Elektrische installaties op laagspanning en op zeer lage spanning (Boek 1 - KB 8/09/2019) - Algemene Directie Energie

📍 Plaats van de inspectie: GEERTSHOEK 76, 2170 ANTWERPEN

📄 Inspectietype: Periodieke Inspectie (6.5)

BESLUIT: NIET CONFORM

Foto

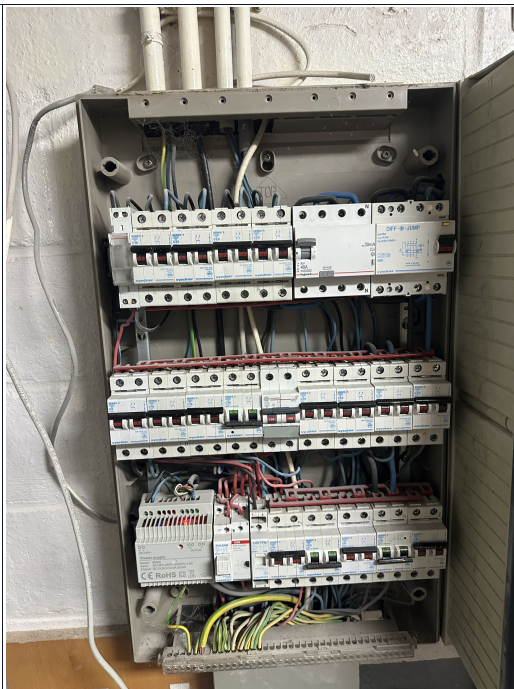
Code	Label	Paragraphe
Schema's & administratief		
108	Eendraadschema is niet aanwezig, is onvolledig of komt niet overeen met de installatie.	L1: 3.1.2.; 9.1.1.; 9.1.2.
102	Situatieplan is niet aanwezig, is onvolledig of komt niet overeen met de installatie.	L1: 3.1.2.; 9.1.1.; 9.1.2.
Elektrische kast(en)		
201	De nominale spanning dient duidelijk vermeld te worden op een oordeelkundig gekozen plaats.	L1 3.1.3.3
Metingen en tests		
304	De waarde van de isolatieweerstand, gemeten onder de testspanningen, moet voor elke kring, waarbij de verbruikstoestellen afgekoppeld zijn, minstens gelijk zijn aan 1000 maal de waarde in V van de testspanning (minimum 0,5MΩ bij een testspanning van 500V).	L1 6.4.5.1.
Overstroombeveiliging		
604	De contactdozen met randaarding is niet toegelaten in België	L1 5.3.5.2
Installatie		
703	De schakelaars, contactdozen en aansluitdozen moeten aangepast of bevestigd worden.	L1 5.2.6

703a	Alle schakelaars, contactdozen, enz. moeten voorzien zijn van de nodige afdekplaten.	L1 4.2.2.3
Leidingen		
808	De geleiders van het type VOB moeten in daarvoor bestemde buizen, kabelgoten geïnstalleerd worden.	L1: 5.2.9.3.; L1:5.2.9.6.
